糾 正 案 文

壹、被糾正機關：經濟部、台灣電力股份有限公司。

貳、案 由：台灣電力股份有限公司對蘭嶼低階核廢棄物之檢整作業未盡落實，與放射性物料管理法之規定有悖；另該公司低放貯存場執行三級品管制度未盡周延，與三級品管制度規範意旨不符，經濟部亦未善盡督導責任，均核有違失，爰依法提案糾正。

表2 111年6月16日，本院履勘蘭嶼貯存場相片一覽表

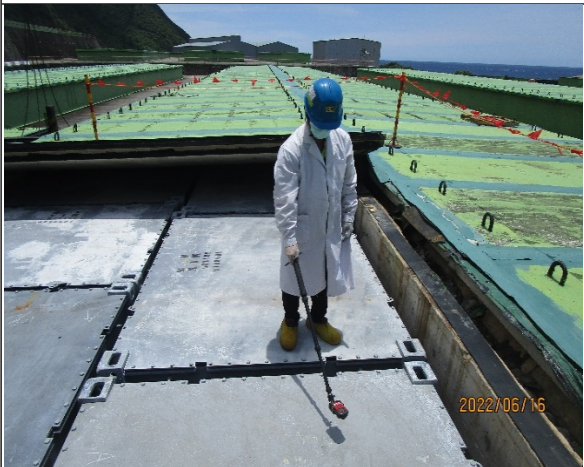
- (1) 低放貯存場現場12-2溝，壕溝蓋有銹腐。
- (2) 低放貯存場現場12-2溝，壕溝水泥牆面存有銹痕。

本院履勘蘭嶼貯存場相片一覽表	
 <p>2022/06/16</p>	 <p>2022/06/16</p>
壕溝蓋有銹腐	壕溝蓋有銹腐
 <p>2022/06/16</p>	 <p>2022/06/16</p>
壕溝水泥牆面存有銹痕； 另抽樣9點量測輻射劑量率，量測值為1.55-23.3微西弗/每小時 (range很大)	壕溝水泥牆面存有銹痕
